Fw: VERIFICACION DE COORDENADAS DE PH RIVERVIEW

Proyecto: PH RIVERVIEW
Promotor: RIVERVIEW COMMUNITY, S.A.

GEOMATICA-EIA-CAT I-0484-2024

Panamá, 30 de agosto de 2024
DRPM-688-2024

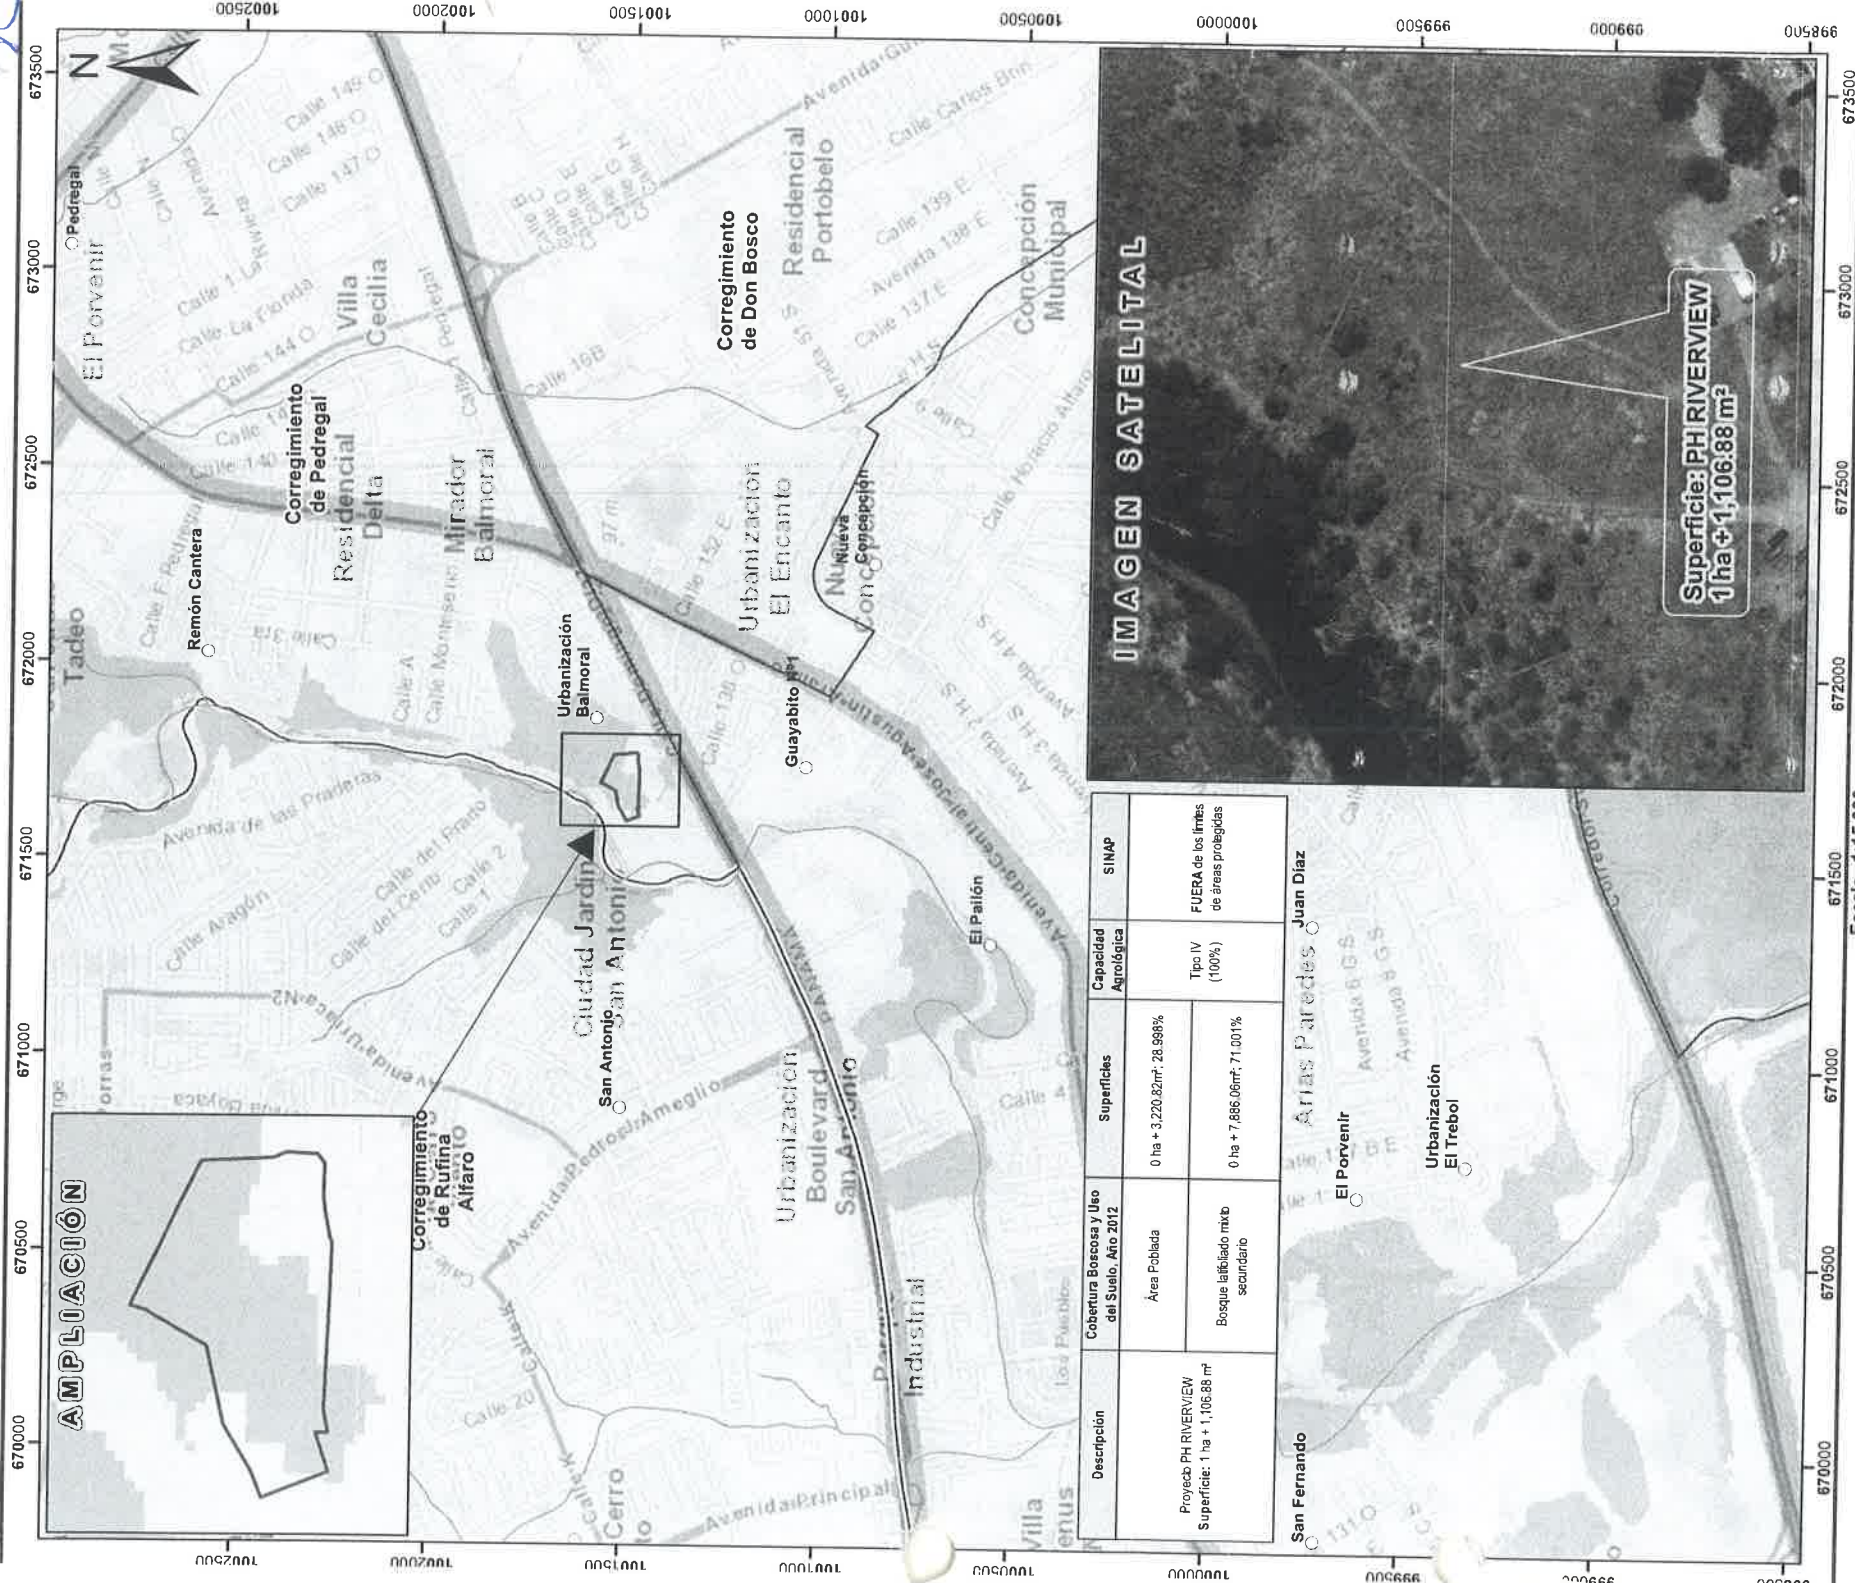
En respuesta a la solicitud del día 2 de Agosto de 2024, vía correo electrónico, donde se solicita generar una cartografía que permita determinar la ubicación del proyecto de Estudio de Impacto Ambiental, categoría I, denominado PH RIVERVIEW, le informamos lo siguiente:

Con los datos proporcionados se generó (1) polígono, con una superficie (**1 ha + 1,106.88 m²**); el mismo se ubica FUERA de los límites del SINAP.

De acuerdo a la Cobertura Boscosa y Uso del Suelo, año 2012, el polígono se ubica en las categorías de “Área poblada (**0 ha + 3,220.82 m²**; **28.998%**)”, “Bosque latifoliado mixto secundario (**0 ha + 7,886.06 m²**; **71.001%**)” y según la Capacidad Agrológica, el polígono se ubica en el Tipo III – 100% (Arable, severas limitaciones en la selección de las plantas, requiere conservación especial o ambas cosas).

Figura 1: Tramo del río Juan Díaz donde está ubicado el proyecto (entre las estaciones 3K+500 a 4K+532.93) / Estudio para el Saneamiento Ambiental y Mejoramiento del Drenaje Pluvial de los Ríos Tapia, Juan Díaz y Río Abajo (Consorcio ENCIBRA, S.A - JOBEFRA, S.A / Abril 1998).

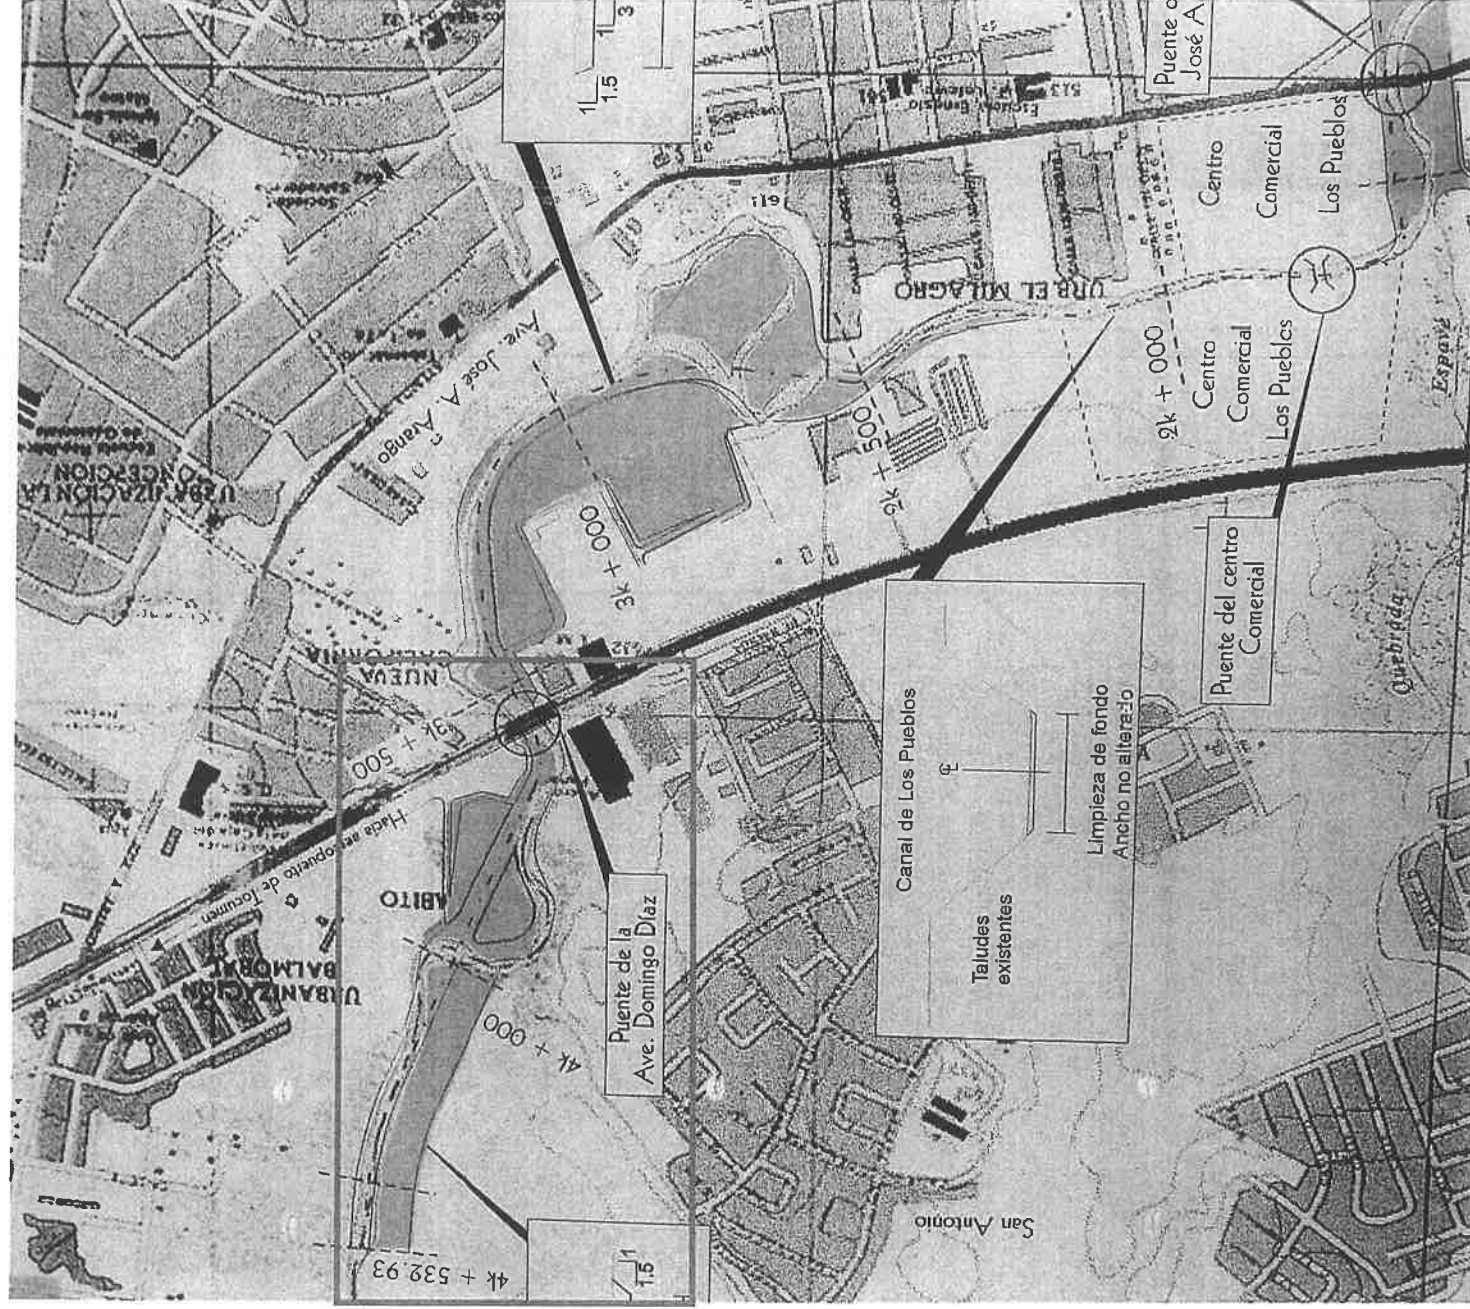
- Solicitar a la Sección de hídrico de este Ministerio, certifique la longitud y ancho de la sección del cauce del río Juan Díaz que guarda correspondencia con el polígono del proyecto. Adicionar la distancia que existe entre el punto de crecida máxima de esta sección y las zonas más próximas. Delimitar el ancho y longitud del área de protección de acuerdo a la Ley Forestal y de servidumbre de esta sección de acuerdo a la Ley de Servidumbre.

De la estación 3K+922.28 hasta la estación 4K+125.86, la mayor profundidad de flujo está en la estación 3K+900 (más próxima a la estación 3K+922.28), la cual es 10.11m – 4.04m = 6.07m (ver la Tabla 1). Utilizaremos este valor y lo proyectaremos en las secciones transversales para calcular el espejo de agua (en el plano se proyectará el nivel de crecida que se obtiene utilizando este procedimiento).

1. La crecida promedio, cuyo valor es de 28.86m, no llega hasta la Finca C, que es la que está ubicada más próxima al cauce del río (ver planta general).
2. Los niveles de crecida (NAME) en las secciones transversales, no llegan hasta el borde superior del talud (ver secciones transversales).
